CONSELLERIA D'HABITATGE, TERRITORI I MOBILITAT

Resolució de la directora general d'Harmonització Urbanística i Avaluació Ambiental per la qual es formula la declaració d'impacte ambiental del projecte reformat d'ampliació de l'EDAR d'Inca (exp. 16A/2025)

DECLARACIÓ D'IMPACTE AMBIENTAL

Figura 11. Estat actual dels col·lectors d'arribada a EDAR, tant de pluvials com de residuals.

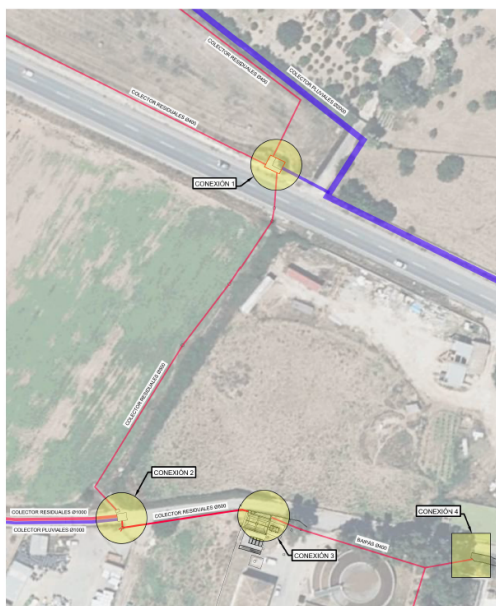
28. Segons el plànol 5.1. *Conexión a sistema de saneamiento. Colector de llegada. Estado actual*, la situació actual de col·lectors d'aigües pluvials i aigües residuals a l'EDAR és la següent:

Com es pot observar al plànol, el col·lector de residuals de 400 mm de diàmetre, a la zona de la Connexió 1, ja presenta un sobreexidor que va directament al col·lector de pluvials i d'aquest al torrent d'Inca. També al punt de Connexió 2 existeix un sobreexidor que a la documentació es menciona com a «Vertedero residuales» i que també va al torrent.

Figura 15. En línies blaves puntejades es mostra el circuit de bypass des del pou sobreexidor d'entrada i des del pou posterior al tractament primari.

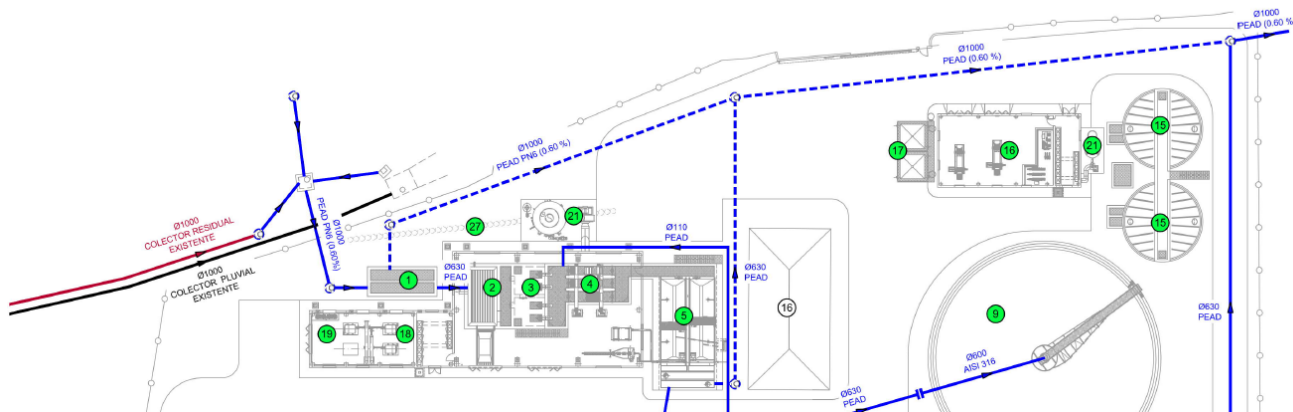
dissenyat un bypass posterior al tractament primari. Aquest segon alleujament entra en funcionament si el cabal supera la capacitat del tractament secundari, dirigint l'excés de cabal al bypass i la resta al tractament secundari.

Per tant, al disseny hi ha dos punts que aboquen aigua a torrent amb un tractament primari.

Els dos punts han de disposar de cabalímetre individual.

Figura 16. Esquema que mostra els cabals de disseny i quan l'aigua només rep tractament primari i passa a bypass.

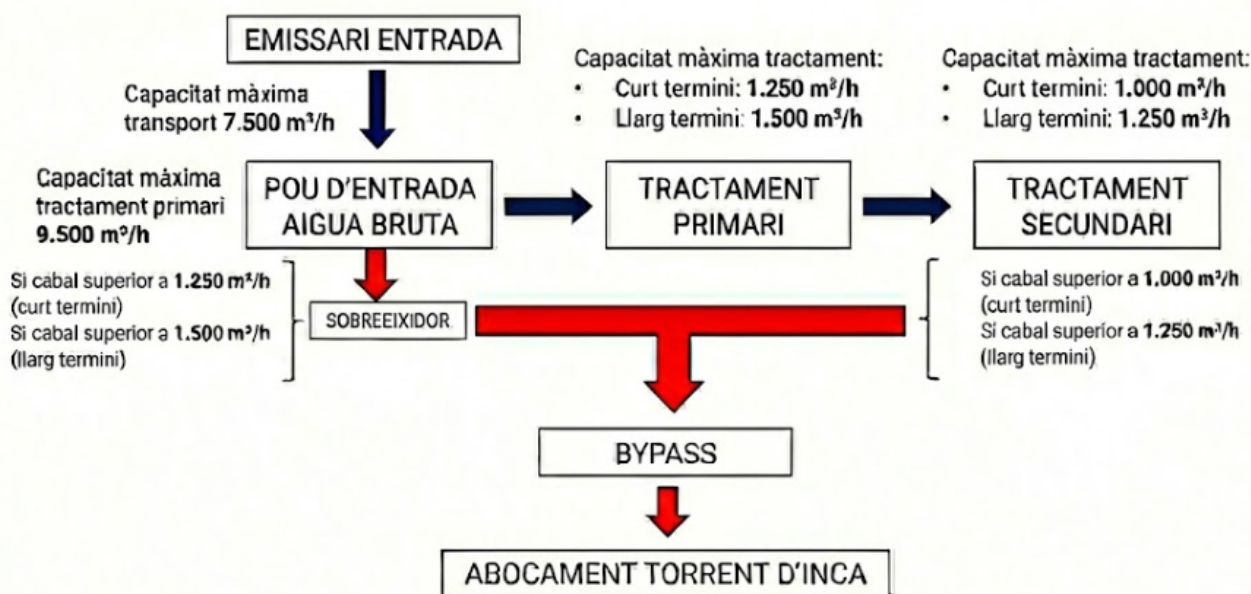
Al projecte no s'ha pogut trobar un càlcul o una estimació de quin volum d'aigua s'espera que vagi a bypass. No obstant això, els volums que els col·lectors d'arribada poden recollir són realment elevats, per la qual cosa s'ha de fer una estimació del volum alleujat segons les circumstàncies en què es prevegi l'entrada en servei del bypass. S'ha de mesurar el volum total.

Figura 17. Estat actual dels col·lectors d'entrada. Les aigües pluvials es mesclen amb les residuals i, a més a més, hi ha desviaments d'aigües sense depurar a torrent abans d'arribar a l'EDAR.

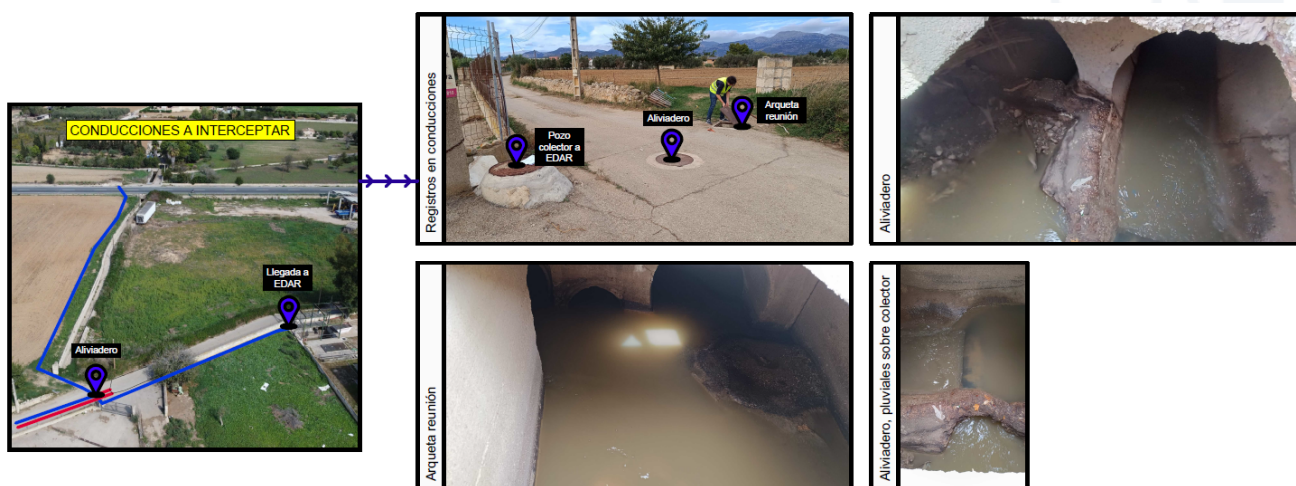
29. Segons s'indica al projecte, encara que el disseny de la xarxa de sanejament és separatiu a l'aglomeració d'Inca, s'aprecien intrusions d'aigua de pluja en els emissors d'aigües residuals especialment en els sobreexidors existents en les proximitats de la EDAR. Actualment, els dos ramals principals d'entrada a EDAR semblen transportar aigües mixtes.

S'ha d'assegurar que el nou disseny de l'EDAR dona solució a aquestes dues circumstàncies:

- **La separació d'aigües pluvials i residuals ha de ser efectiva**, de forma que s'aprofiti adequadament la xarxa separativa executada i no es sobrecarregui l'EDAR en períodes de pluja. Per tant, s'ha d'evitar l'entrada d'aigües pluvials a la planta o la mescla d'aigües de pluja amb aigües residuals abans d'arribar, a excepció de les primeres aigües de pluja molt contaminades, com s'especifica al punt 29.
- **No es poden produir desviaments a torrent d'aigües sense tractament i de forma incontrolada.**
